令和2年12月吉日

EIGHT 最高級六角棒スパナ
株式会社 **エイト**
〒544-0015 大阪市生野区巽南4丁目9番43号
TEL06-6793-9025(代) FAX06-6793-8298
取締役営業部長 澤井邦嘉
東京営業所所長 森本哲史

TTR・T・TLLBシリーズ仕様変更について

○色み例 硬質クロムめっき

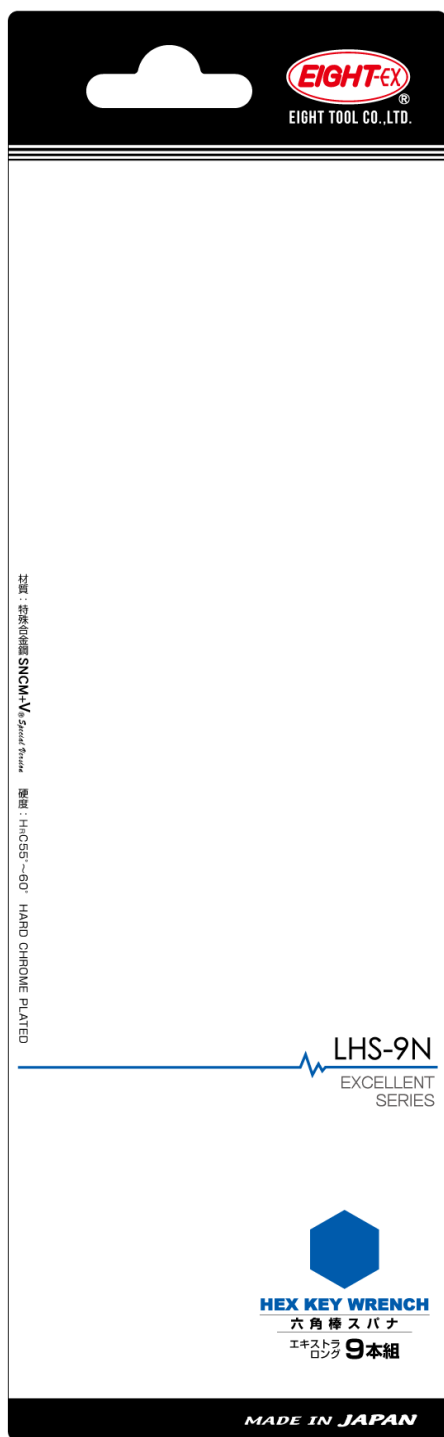
そこで弊社では六価クロムを一切使用しない(ノンクロム・クロムフリー)、全く新しいエイトオリジナルプレミアム硬質めっき(別称:強化ニッケルめっき・ELアーマーめっき)を開発致しました。

通常ラインナップ順を追って、硬質クロムめっきから切り替えていく予定となっており、上記の製品が令和3年2月1日(月)以降出荷分より変更となります。

変更点につきましては以下及び別紙(摩耗・ビッカース硬さ試験結果)をご参照頂ければ幸いです。ただ単に、めっきを変更するだけでなく、より強度を増す仕様となっております。

エイトオリジナルプレミアム硬質めっき
